**Avis sur le projet de création de la zone d'aménagement  
concertée (ZAC) « Les portes du Dardaillon » à Lunel (Hérault)**

N°Saisine : 2022-11339

N°MRAe : 2023APO44

Avis émis le 02/03/23

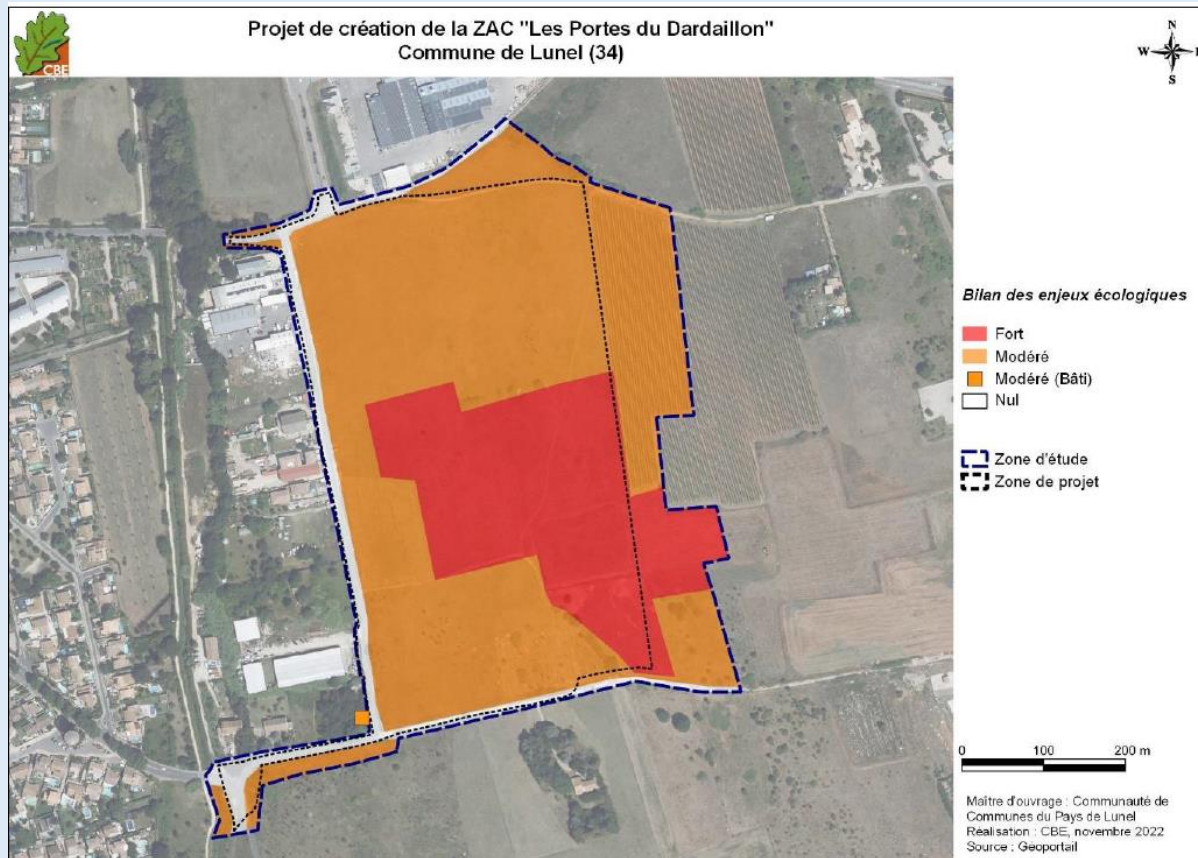
La MRAe recommande fournir une carte de superposition du projet avec les secteurs écologiques.

#### Réponse apportée par le Maître d'ouvrage :

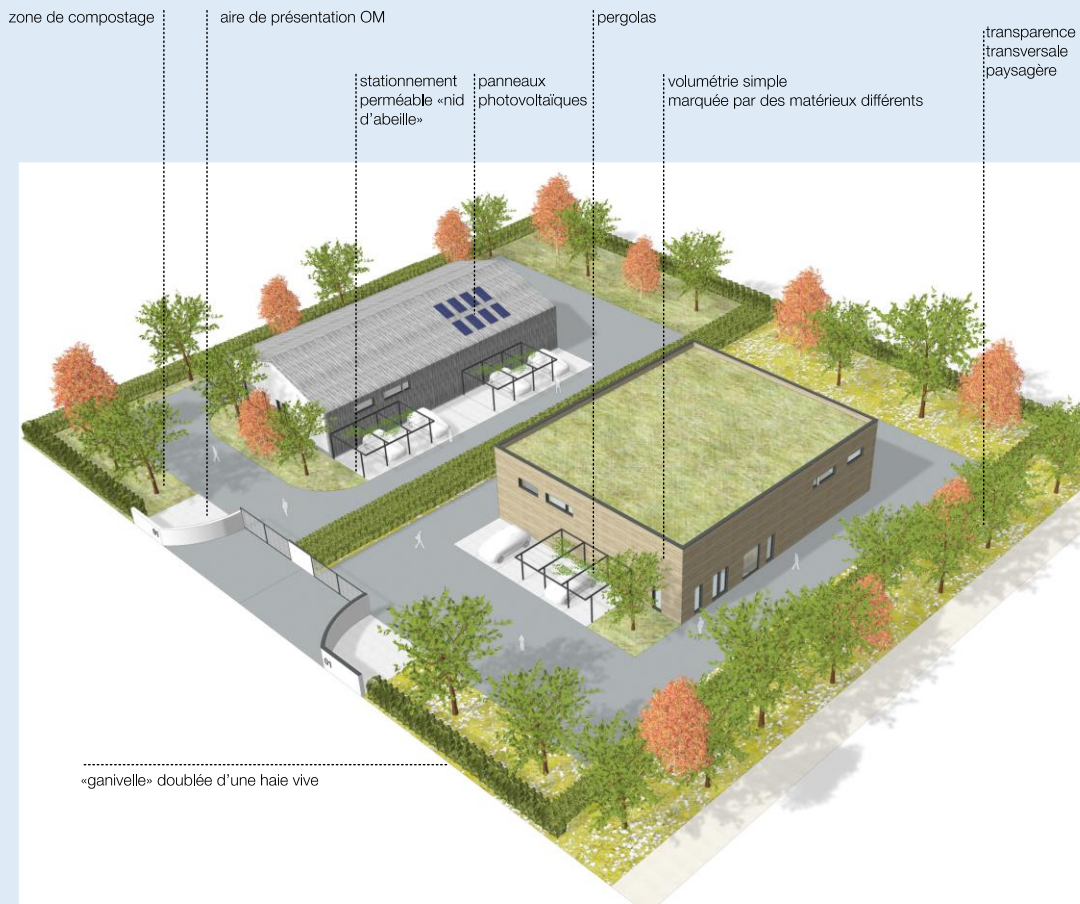
- compléter l'étude paysagère pour rendre compte, à l'aide de simulations appropriées à différents niveaux d'observation (montages photographiques, schémas d'ambiance...), de l'insertion du projet dans son environnement sensible proche ou lointain.
- de préciser la déclinaison opérationnelle des orientations paysagères lors de la mise au point du projet, notamment au stade du dossier de réalisation de la ZAC, lorsque les caractéristiques des aménagements seront connues avec plus de précision.

Lors de la dernière réunion publique organisée le 2 février 2023, la CCPL a fourni plusieurs insertions paysagères pour illustrer ce que sera la zone d'activités. Lors de la réunion publique du 14 novembre 2018, des insertions paysagères avaient également été présentées pour permettre au public de se projeter. 2 insertions récentes ont été réalisées, adaptées au nouveau plan de masse, une généraliste et une de profil, lorsque le public marchera le long des bassins de rétention :

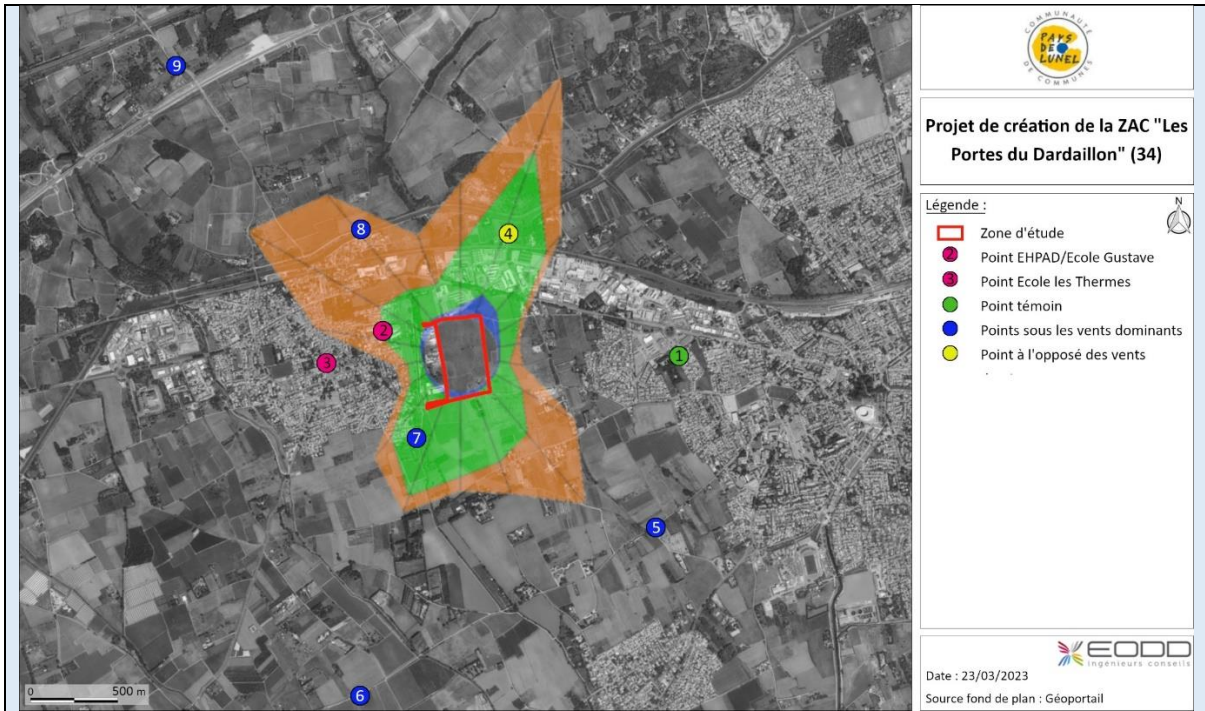
*La MRAe recommande de préciser ou caractériser l'état initial de la qualité de l'air et de se prononcer sur d'éventuels dépassements des valeurs réglementaires en matière de pollution de l'air et de protection de la santé humaine et le cas échéant de proposer des mesures adaptées.*

**Concernant la qualité de l'air, les mesures et analyses complémentaires qui seront menées permettront d'apporter des éléments quantitatifs spécifiquement aux établissements sensibles. Il est prévu de compléter l'étude de qualité de l'air prochainement spécifiquement orientés vers les établissements sensibles identifiés.**
